**Avis de la Mission Régionale d'Autorité environnementale
de Bourgogne-Franche-Comté
sur le projet de centrale photovoltaïque au sol
au lieu-dit « La Borde »
sur la commune de Bourbon-Lancy (71)**

N °BFC-2022-3342

Synthèse des enjeux écologiques au droit de la ZIP (cf. p.138 de l'étude d'impact)

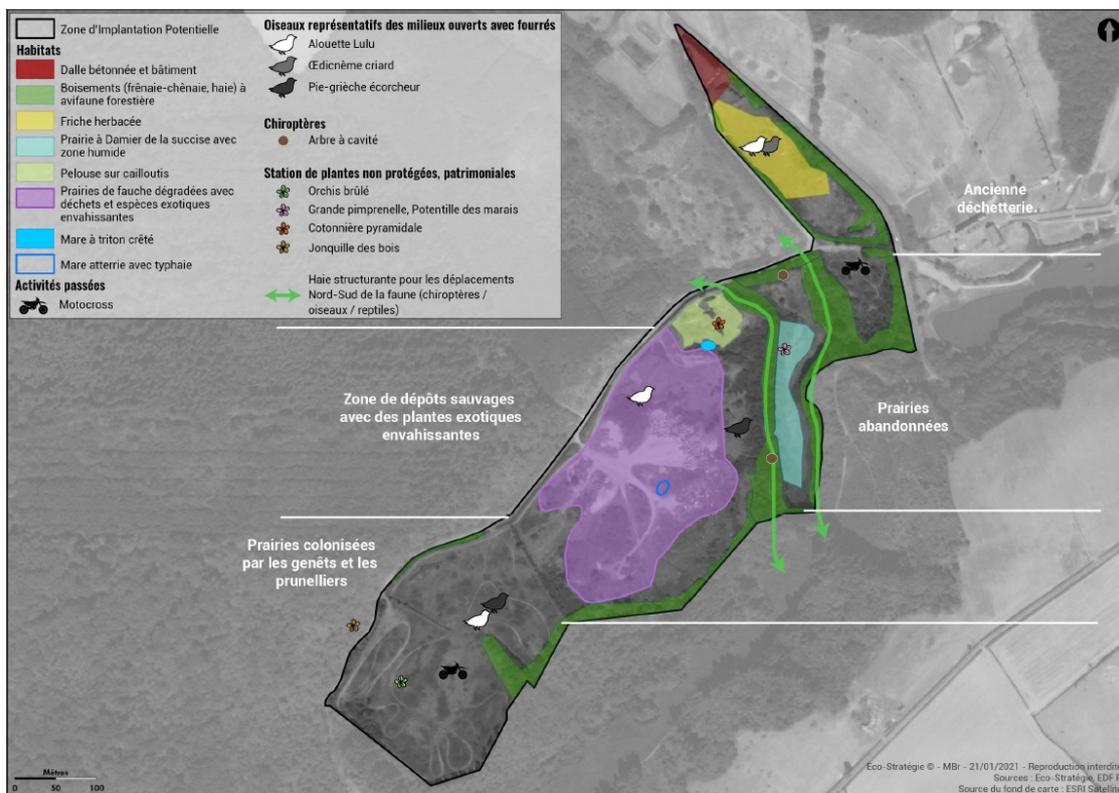
Concernant les habitats naturels¹⁸, les milieux à enjeux que constituent les prairies (dont celles favorables à l'œdicnème criard), le vallon humide, les haies, la mare à Triton crêté, les pelouses au nord-est de la ZIP et les boisements au sud-est, ont été évités. Dans la zone d'étude restante, les prairies, partiellement dégradées par les activités de dépôt de déchets et de motocross, ne constituent pas des habitats à enjeux. Une part importante de celles-ci, colonisée par des fourrés, est en voie de fermeture dans la zone sud. Une petite mare atterrie sur 338 m² figure dans la zone nord et fera l'objet d'une compensation au titre du SDAGE.

Les principaux enjeux faunistiques identifiés dans la zone du projet concernent des espèces protégées d'oiseaux nicheurs des milieux ouverts à semi-ouverts (dont l'Alouette lulu et la Pie-grièche écorcheur, d'intérêt communautaire, à enjeux forts, et le Bruant jaune et le Tarier pâtre, à enjeux modérés)²⁰, des chiroptères (à enjeu moyen, au niveau des lisières boisées) et des espèces protégées de reptiles (dont le Lézard vert occidental à enjeu modéré)²¹. Les autres enjeux modérés à forts recensés (dont Œdicnème criard, Damier de la Succise, Triton crêté, gîtes à chiroptères) se situent dans des zones évitées par le projet.
